21-06-2016

Nouveau Kit de Relevage pour suspensions CS

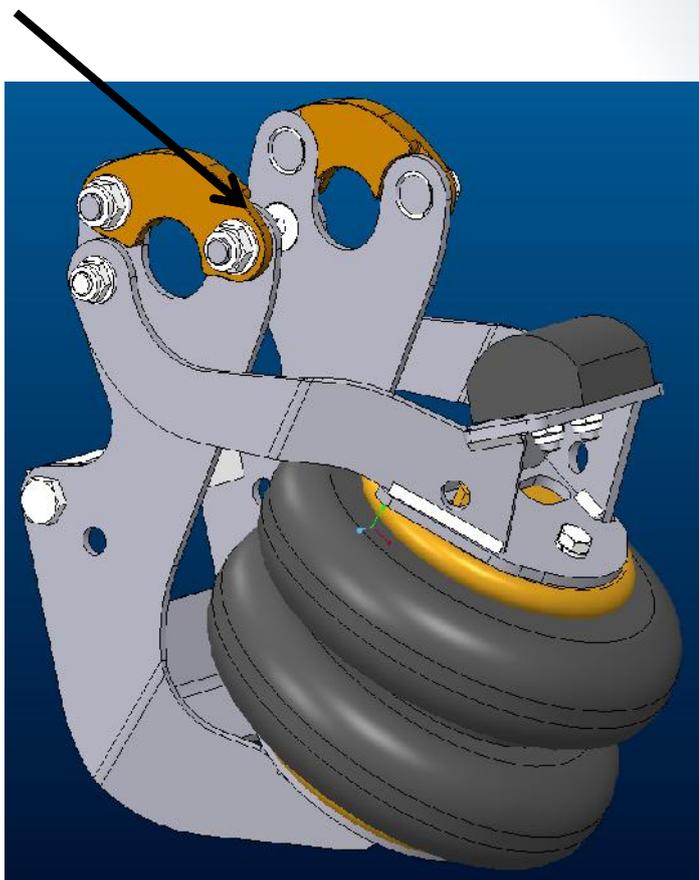
Desserrer cet écrou afin de soulever le support et insérer l'axe de pivot à travers le trou.

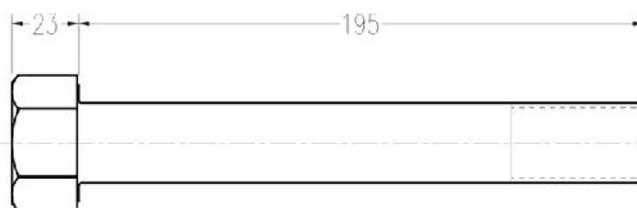
L'axe sur la droite est le nouvel axe de pivot dorénavant utilisé sur toutes les suspensions CS.

Précédant Axe de Pivot	21222230	Ecrou de 16mm de haut
Nouveau Axe de Pivot	N1409000600A	Ecrou de 23mm de haut
